## **Note de synthèse sur la prise en compte des avis des PPA et des remarques issues de la mise à disposition**

### **Modification simplifiée n° 2 du PLU**

Représentation de l'incidence de la règle sur une parcelle en zone UVa

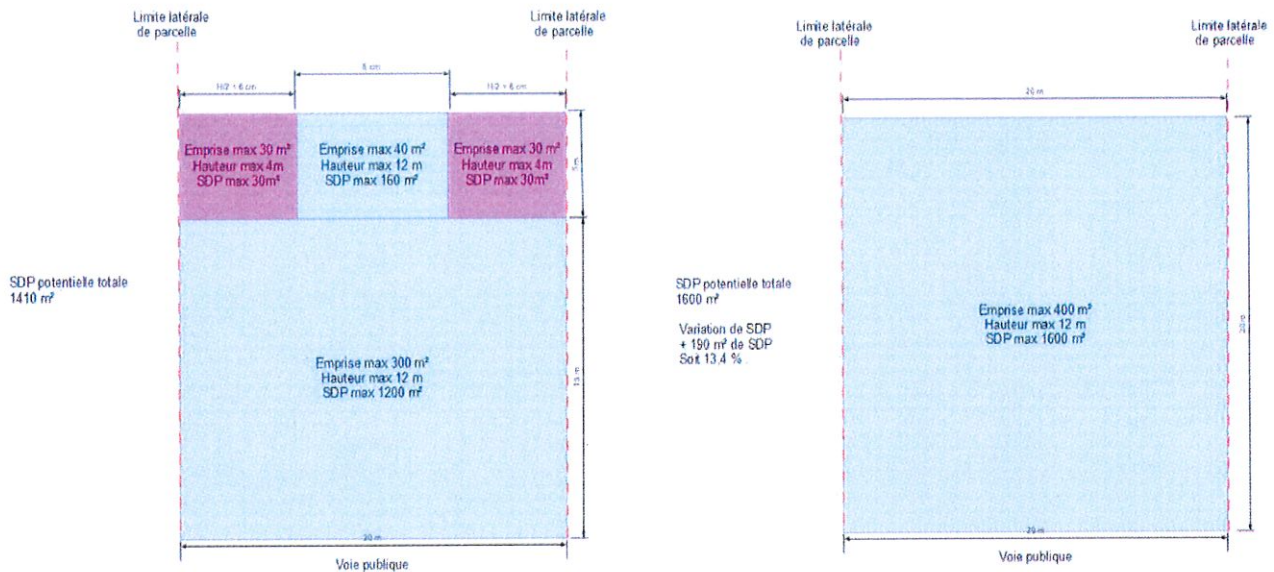
Cette proposition d'évolution du règlement du PLU, exposée au 2.6 de la notice de présentation, a fait l'objet d'une remarque du Directeur de la DDTM13 dans son courrier daté du 03/02/2021, concernant la nécessité de préciser la compatibilité de la procédure de modification simplifiée pour cette évolution de règle de prospect, en explicitant les calculs d'évaluation de l'incidence de cette règle sur la capacité de création de SDP supplémentaire.

En secteur UVa la hauteur maximale d'une construction est de 12 m.

La règle de prospect des limites séparatives pour ce secteur permet pour une parcelle de 20 m de linéaire sur voie publique, un gabarie, sur 15 m de profondeur, de 300m<sup>2</sup> d'emprise et un potentiel de 1200 m<sup>2</sup> de SDP (R+3), et de 15 à 20 m de profondeur, 40 m<sup>2</sup> d'emprise avec 12 m de hauteur et un potentiel de 160 m<sup>2</sup> de SDP (application d'un recul de H/2 des limites séparatives), ainsi que deux fois 30 m<sup>2</sup> d'emprise avec 4 m de hauteur (en limites séparatives). Soit une SDP potentielle totale de 1410 m<sup>2</sup>.

En passant à 20 m de profondeur permettant d'édifier en limite séparative, la SDP potentielle totale passe à 1600 m<sup>2</sup>. Soit 190 m<sup>2</sup> de SDP potentielle en plus, qui représente une variation de +13,4%, inférieure au seuil de 20% d'incidence pour pouvoir être proposé dans le cadre d'une modification simplifiée.

5 / Élargissement de l'emplacement réservé V53 de 10 à 12 m pour y insérer une piste cyclable.

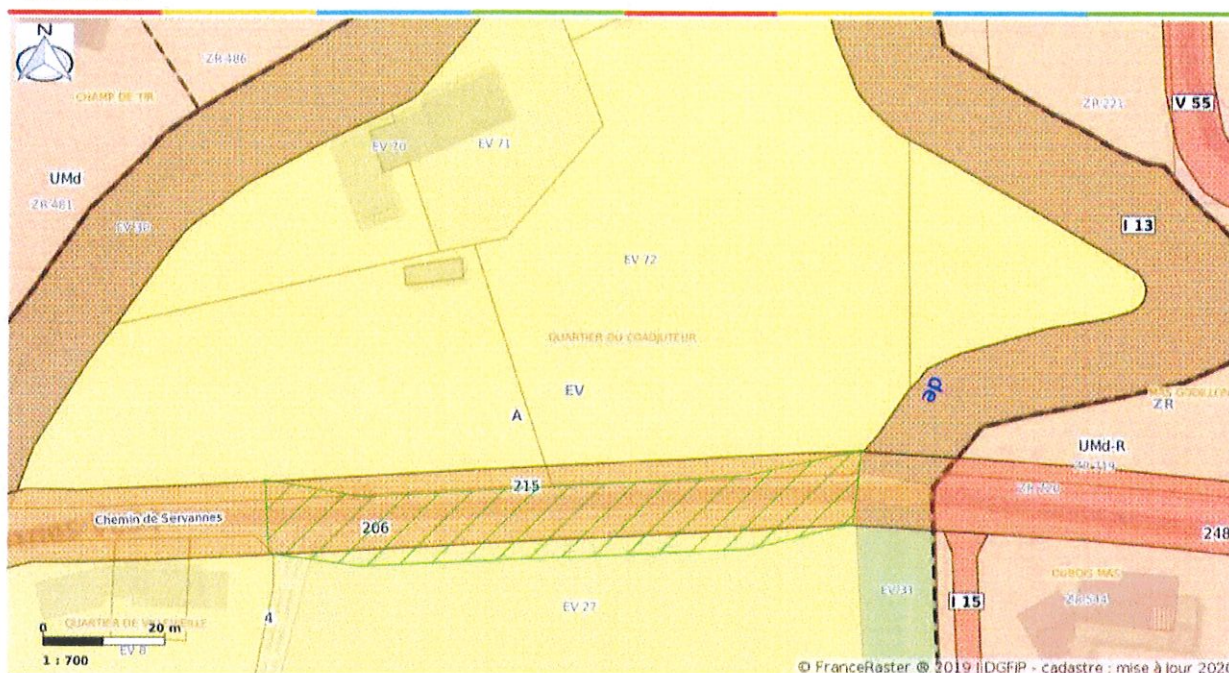
Ce point à fait l'objet d'une demande d'un particulier riverain de l'emplacement réservé pour que soit étudié la possibilité de modifier le tracé au droit de ses parcelles en le déplaçant vers le sud dans la traversé de ses parcelles. Il est possible de répondre favorablement à cette demande et d'ajuster le tracé de l'ER V53 aux doit des parcelle EV72 et EV27 comme représenté ci-dessous.
